**RINNOVO CONCESSIONE MINERARIA N. C233**

**"MINIERA DI MONTE SINNI"**

**VARIANTE AL PROGETTO DI MESSA IN SICUREZZA  
E RECUPERO AMBIENTALE DEL SITO DI SERUCI**

**Relazione tecnica**

**Area 11 – Configurazione topografica originariamente prevista nel Progetto 2015 (tav 3)**

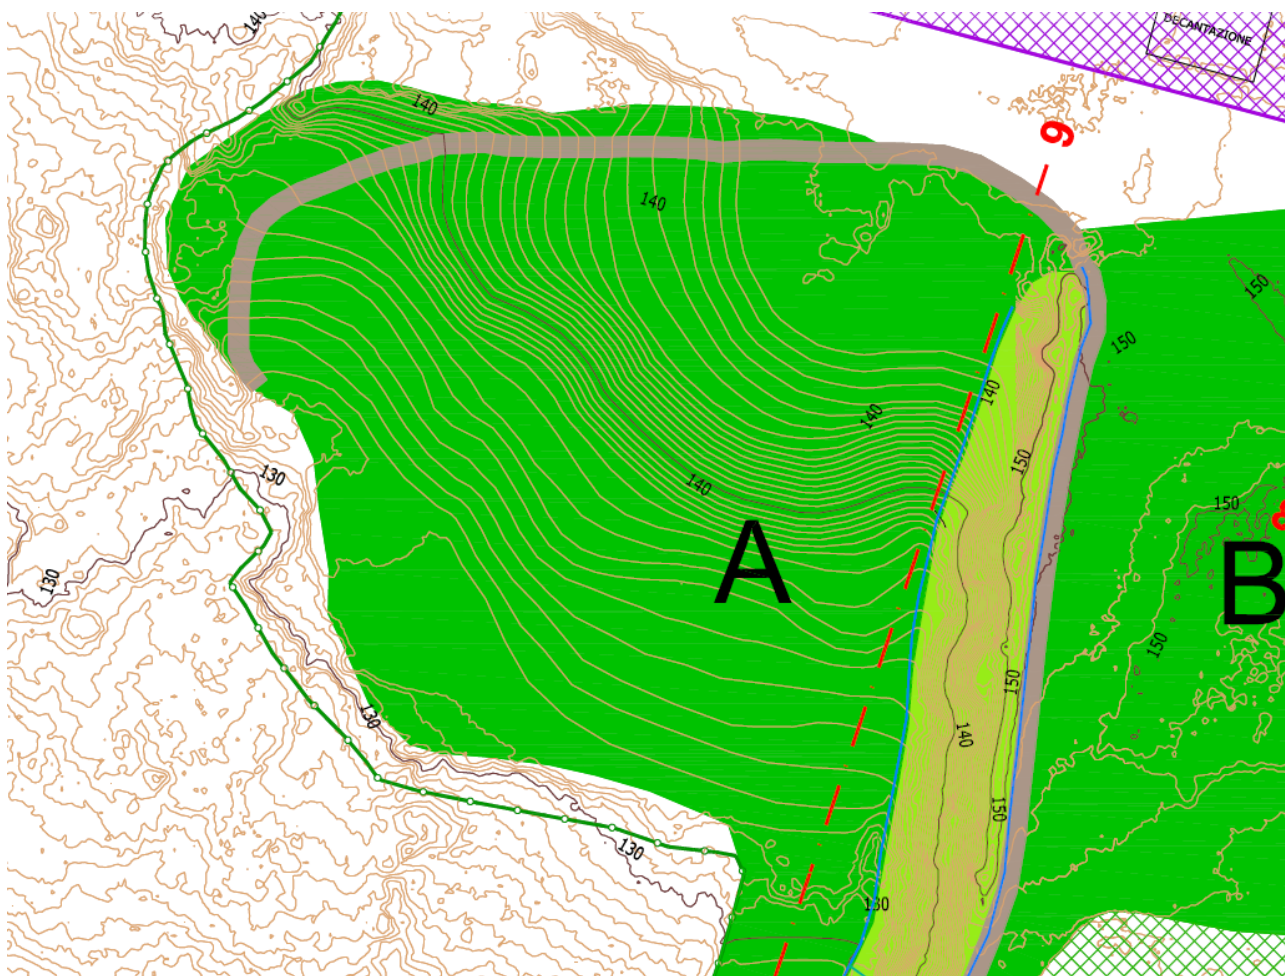
Il rimodellamento interesserà principalmente le aree di scarica. Il progetto prevede il riporto di materiale sterile (inerte grossolano), all'interno delle vasche fino al completo ritombamento.

Il materiale da utilizzarsi per il ritombamento delle vasche sarà recuperato dal rimodellamento del Bacino n. 9 ed in particolare con l'asportazione del materiale costituente l'argine esterno di detto bacino. Al fine di ridurre al minimo i costi operativi e l'esposizione eolica dei cumuli temporanei si è previsto di procedere in maniera concomitante alle operazioni di rimodellamento dell'argine sud del bacino n. 9 ed al ritombamento degli altri bacini. Le attività di ritombamento procederanno secondo direzione NE-SW.

Le attività residuanti sono costituite in particolare da:

- riconsiderazione della soluzione originaria di totale rimodellamento dell'area 11;
- completamento della modellazione dell'area del bacino 4 per ridurre il ristagno idrico nei periodi di pioggia dando alla superficie interna una quota naturale che consenta l'allontanamento naturale delle acque.

*Sopra assetto finale aree 4 e 7 da Progetto 2015 e sotto stato attuale (fine modellazioni)*

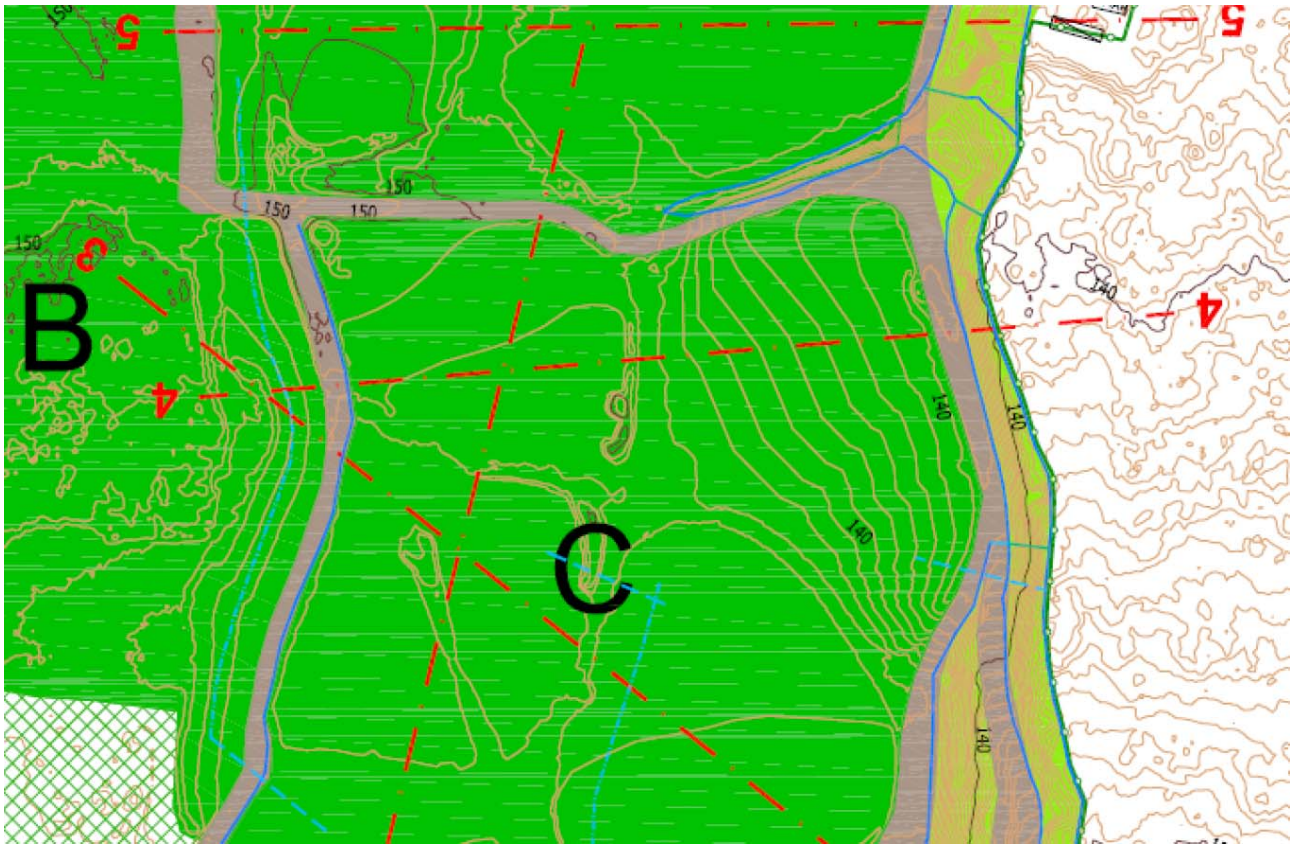
Le operazioni di colmata delle aree 4 e 7 hanno portato al quasi completo raggiungimento delle quote di progetto impiegando il materiale proveniente dal rimodellamento morfologico del Bacino n. 9 secondo le quote di progetto previste nella Tav. 3 del progetto 2015.

**Area dell'intervento di ribassamento dell'argine in verde e l'area di spandimento dei materiali di risulta da tale rimodellazione, in viola**

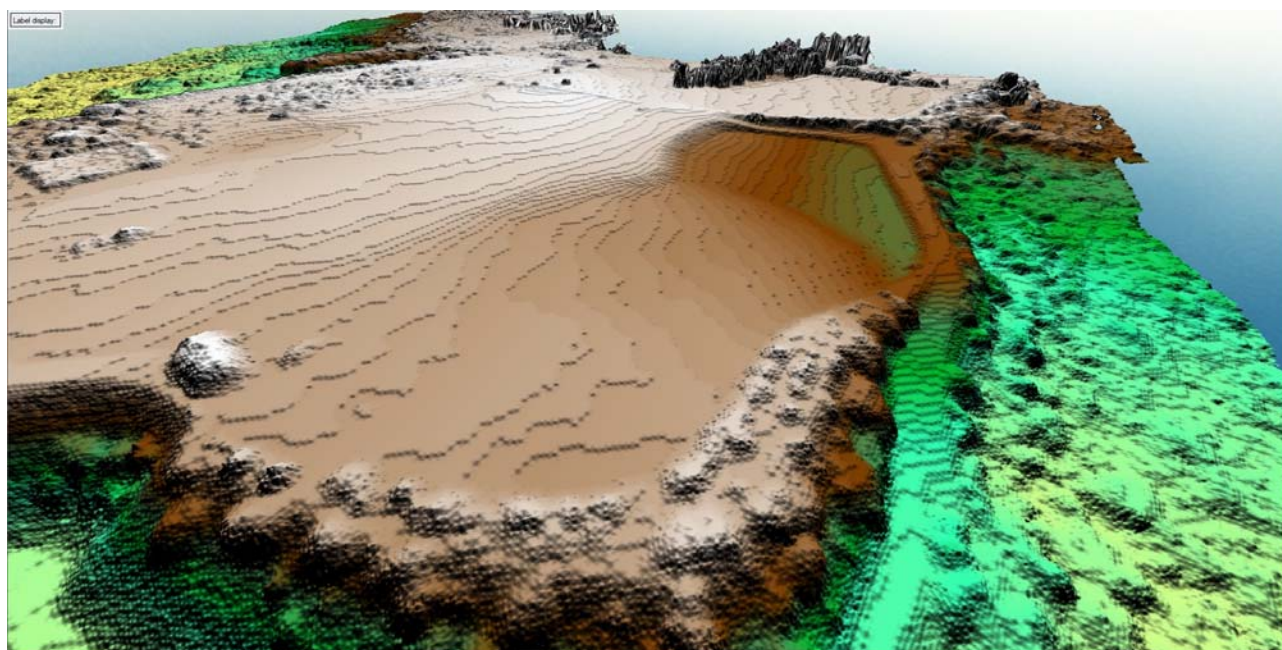
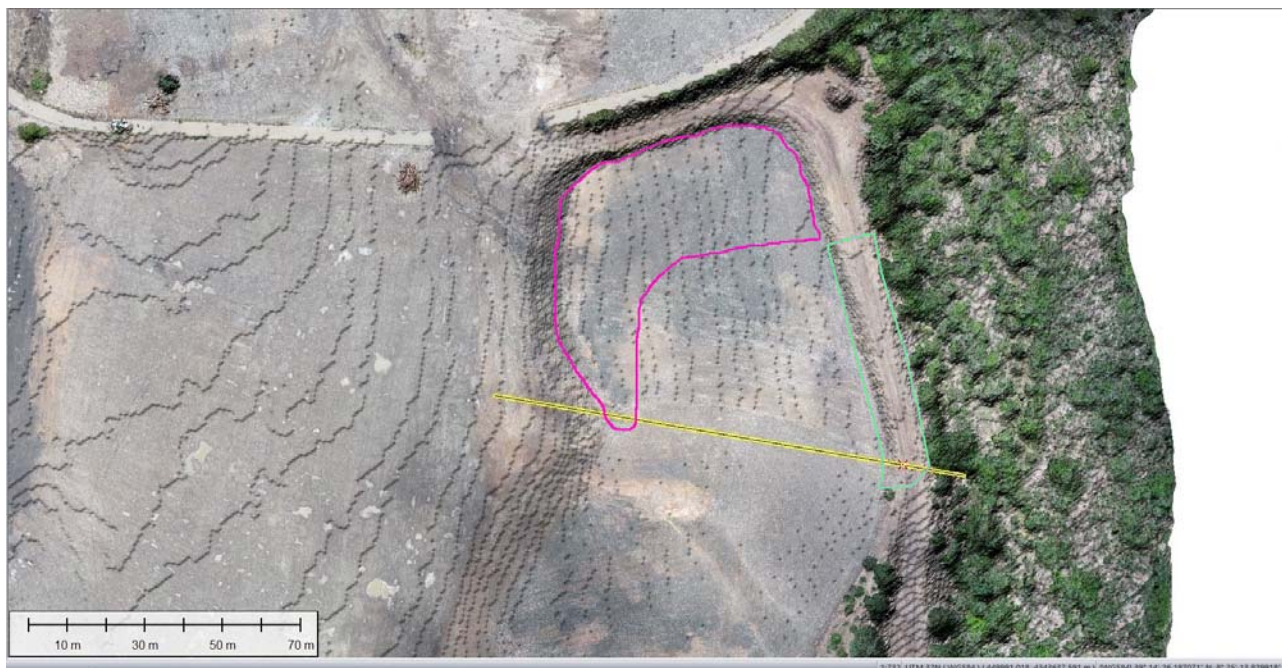
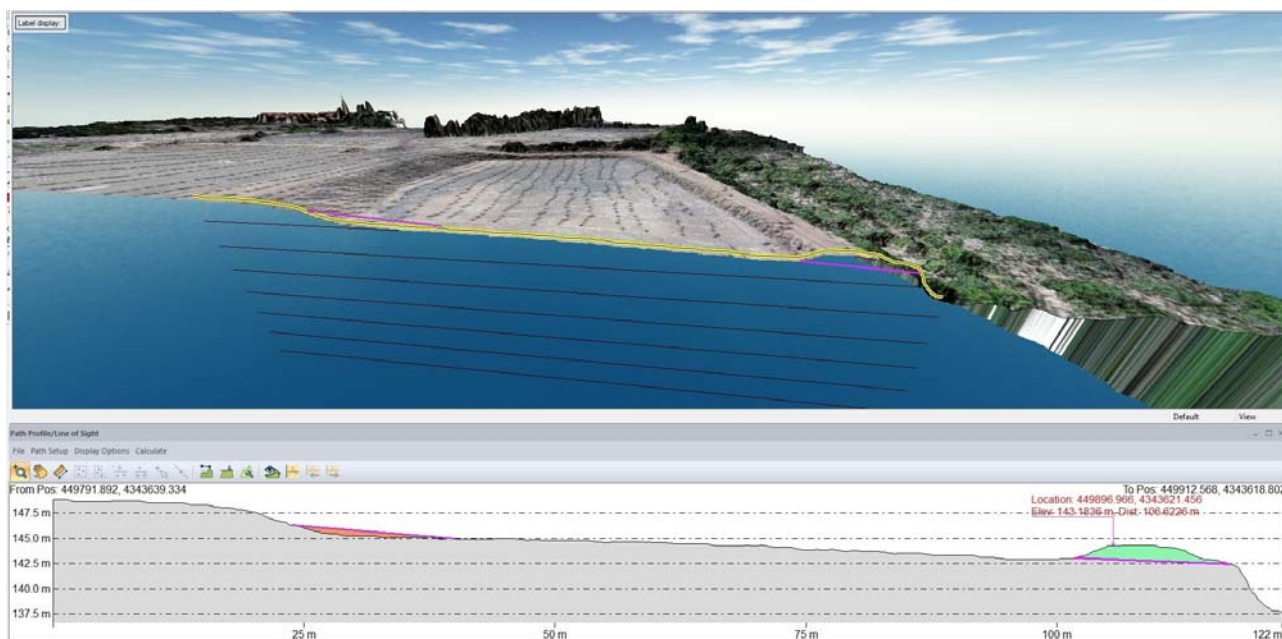
Ritenendo inadeguate soluzioni di dreno ottenute con l'uso di barbacani attraverso il corpo arginale, si è optato per un abbassamento dell'argine fino alla quota minima della superficie interna.

In tal modo si ottenengono ulteriori materiali, coerenti con quelli già utilizzati, da spandere nella parte interna della superficie attuale del Bacino 4 (vedi area in viola), consentendo un non pericoloso, ma utile, incremento della pendenza della stessa.

Altresì, si riduce anche se di poco il dislivello tra la strada che perimetra a Nord la vasca 4 ed il suo fondo.
